## Vluchtroute door kantoor

Advies 1903

<b>Trefwoorden:</b>	Bouwbesluit 2012, kantoorfunctie, nieuwbouw, vluchtroute, brandmeldinstallatie (BMI),
<b>Datum:</b>	25 maart 2019
<b>Status:</b>	Definitief

Figuur 1 Overzichtsplattegrond nieuwe kantoren eerste verdieping (geel) grenzend aan de bedrijfshallen (grijs) en luchtbruggen naar bestaande kantoorpanden (oranje)

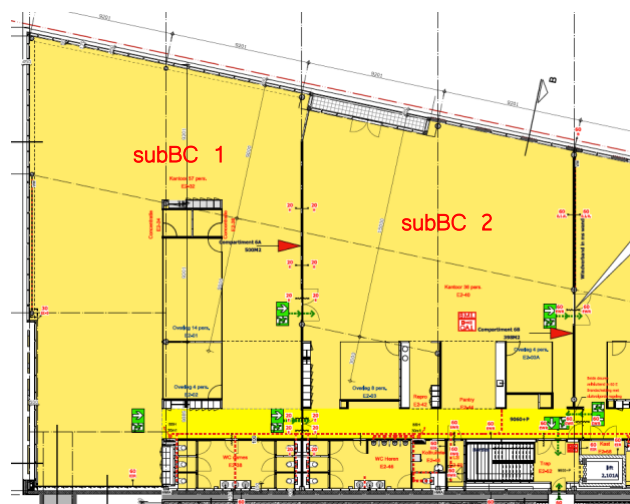
De brandweer is van mening dat door de verbindingen met de luchtbruggen een kantoorfunctie ontstaat die groter is dan 10.000 m<sup>2</sup> doordat die gebruik maken van dezelfde vluchtroutes. De brandweer is daarom van mening dat de ontruimingsalarminstallatie moet worden uitgevoerd als een type A-installatie (gesproken woord).

- Door de verbinding van de bestaande en de nieuwe kantoren middels een luchtbrug op de eerste verdieping ontstaat meer dan 10.000 m<sup>2</sup> kantoorfunctie die gebruikmaakt van dezelfde vluchtwegen waardoor een luidalarminstallatie type A moet worden toegepast in zowel de bestaande als in de nieuwe situatie.

Indien de bestaande en nieuwe kantoorfuncties onafhankelijk functioneren (geen gedeelde vluchtroutes en aanvalsroutes voor de brandweer) volstaat een ontruimingsalarminstallatie type B (slow-whoop) in de nieuwe kantoorfunctie.
